Ref.: Proyecto Villas del Este -Tropic Star Lodge / Nota DEIA-DEEIA-AC-0147-1709-2021.

Por medio de la presente hacemos llegar a usted la información complementaria solicitada a través de la Nota DEIA-DEEIA-AC-0147-1709-2021, sobre el Estudio de Impacto Ambiental Categoría I, "VILLAS DEL ESTE-TROPIC STAR LODGE" a desarrollarse en Corregimiento de Puerto Piña, Distrito de Chepigana, Provincia de Darién, que consiste en lo siguiente:

Figura No. 1. Ubicación del proyecto con respecto al Parque Nacional Darién

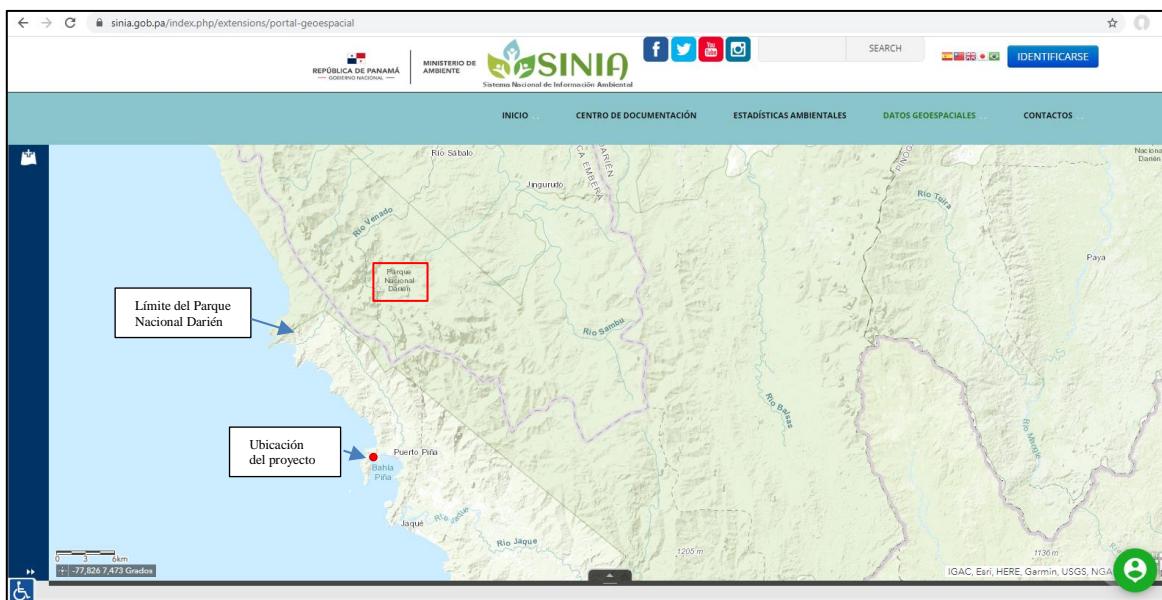
d) Indicar si el polígono se encuentra en área Protegida, de ser afirmativo, presentar Viabilidad.

R/ Indicamos que el polígono **no** se encuentra dentro de un área protegida. Hemos verificado en la página de SINIA, y las coordenadas ubican al proyecto fuera del área protegida del Parque Nacional de Darién, a unos 7.8 km de distancia. Se adjunta imagen.

Figura No. 2. Áreas desarollables del proyecto.

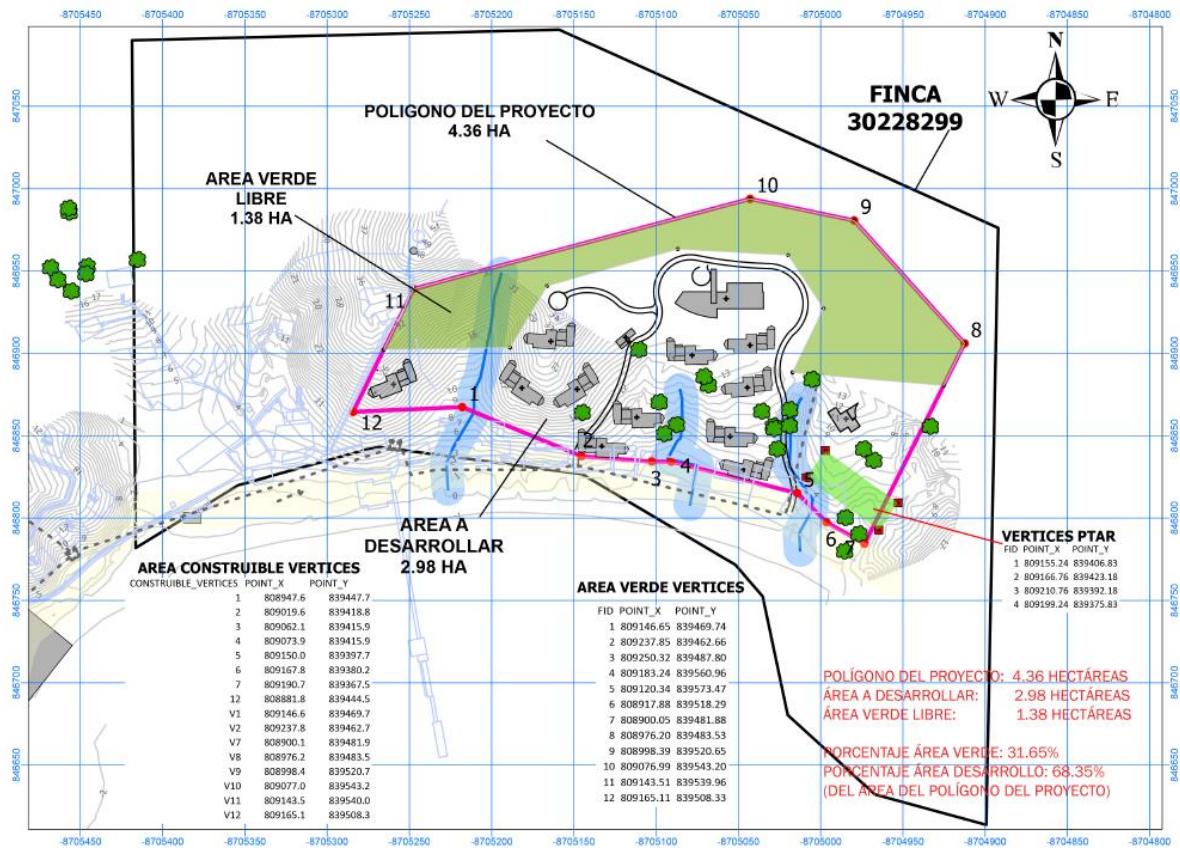
a) Indicar cuál es la superficie a utilizar en el desarrollo del proyecto, con sus respectivas coordenadas UTM.

b) Presentar las coordenadas del área que no se va a desarrollar e indicar cuál es la superficie de la misma.

Dentro del polígono de 4.36 Ha, se tiene establecida un área de desarrollo directo de 2.98 Ha (villas e infraestructuras) y un área verde libre de 1.38Ha. **VER MAPA 6**

R/ Como se indicó en la respuesta anterior, el área que se utilizará de la Finca (15Ha) para el proyecto será de 4.36 Ha, donde se tiene establecida un área de desarrollo directo de 2.98 Ha (villas e infraestructuras) y un área verde libre de 1.38Ha. Se adjunta **MAPA 6**, con las coordenadas del área en evaluación (4.36 Ha,), sus áreas de desarrollo directo y áreas verdes.
